M-FO-079 LICENCIA DE INTERVENCIÓN Y OCUPACIÓN DEL ESPACIO PÚBLICO

No.	005
Fecha	31/03/2022

OBRA	Intervención del andén de la Calle 85 (Paralela) ubicado frente al predio con nomenclatura urbana Carrera 8 n° 84 C 58 con CHIP AA0097DJPP, correspondiente al Proyecto arquitectónico "Montereale" en la localidad de Chapinero.
DESTINACIÓN	Andén de uso público.
URB/BARRIO/DLLO	Urbanización "El Retiro" Manzana C Lote 13
PLANO URBANÍSTICO	Plano urbanístico 19/4-2 Licencia de Construcción No. 11001-4-19-3412 del 17 de octubre de 2019 de la Curaduría Urbana No. 4

Fuente: Ortofoto e imagen parcial del plano 19/4-2

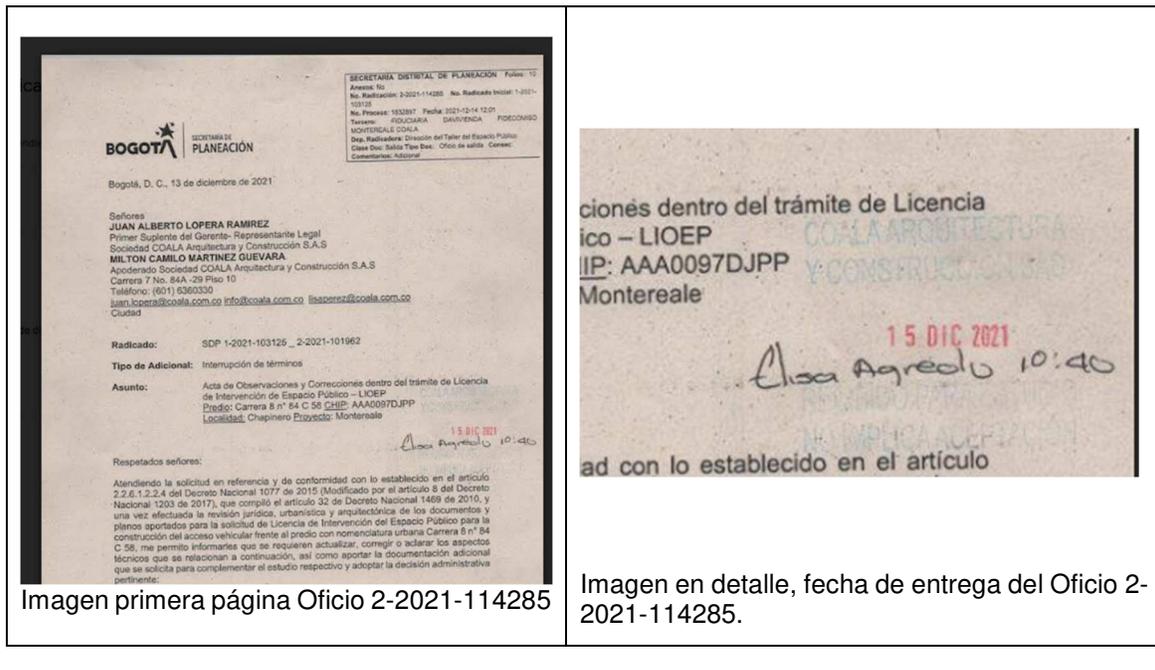
- **Observación:** “De acuerdo con lo informado por la Dirección de Vías, Transporte y Servicios Públicos de esta Entidad (memorando SDP 3-21021-30909 del 09 de diciembre de 2021) según el “inventario de la malla vial arterial elaborado por el Instituto de Desarrollo Urbano el andén frente al lote 13 de la manzana C del Plano 19/4-2 (Urbanización EL Retiro), tiene un ancho mínimo de 5,00 metros (...)”. En este sentido, se solicita incluir una cota general que indique el ancho del andén”.

Análisis de Respuesta a la observación. NO SE CORRIGIÓ POR PARTE DEL SOLICITANTE. No se tuvo en cuenta la observación realizada en el acta de observaciones. En ninguno de los planos presentados se señala el ancho del andén correspondiente a 5.00 mts especificado en la Urbanización El Retiro, de acuerdo con el concepto emitido por la Dirección de vías, Transporte y Servicios Públicos en memorando 3-2021-30909 en el cual se indicó: “2. Componente de Reserva Vial. Consultada los trazados de la reserva vial de la cobertura de la Base de Datos Geográfica Corporativa (BDGC) de esta entidad, se verifica que el predio de la consulta no presenta zona de reserva vial por el subsistema vial arterial de la ciudad. De acuerdo con el inventario de la malla vial arterial elaborado por el Instituto de Desarrollo Urbano el andén frente al lote 13 de la manzana C del plano de loteo 19/4-2 tiene un ancho mínimo de 5,00 metros tal y como se observa en la siguiente figura:”
